Verifica di conformità legislativa

COMUNE DI MISANO ADRIATICO - SETTORE AMMINISTRAZIONE GENERALE

8-10-2019

Scale soppalchi e luoghi con pericolo di caduta

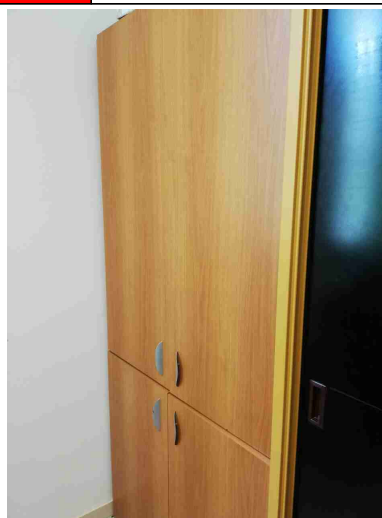
Le scale portatili sono in buone condizioni e conformi alla norma UNI 131?

No

acquistare una scala a norma EN 131; al momento e' utilizzata una sedia in plastica

Immagazzinamento

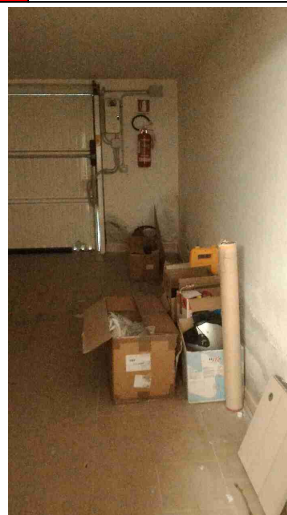
Le merci impilate verticalmente risultano stabili?

No

eliminare i materiali depositati a terra e il materiale depositato al di sopra degli armadi

Illuminazione

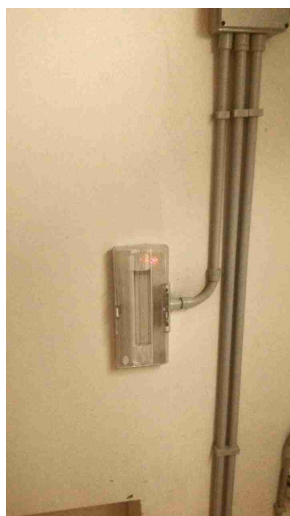
Luci di emergenza mantenute in buono stato di efficienza

No

verificare con periodicità semestrale le luci di emergenza

Rischi ufficio

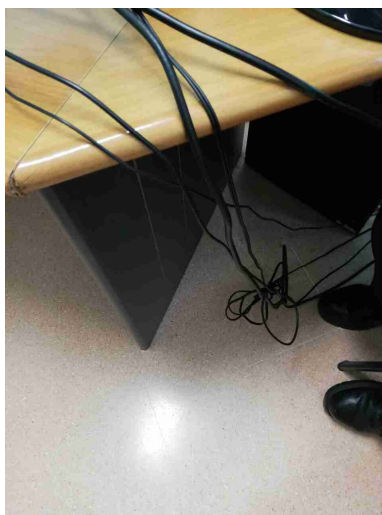
Rischi ufficio		
Archivi e scaffalature in buono stato di manutenzione?	Sì	
Buona condizione delle sedie?	Sì	
Scrivanie in buone condizioni?	Sì	
I cavi nelle postazioni PC sono disposti in modo tale da evitare inciampi e cadute?	No	raccogliere i cavi a terra mediante canaline passacavo o spirali raccogli cavi
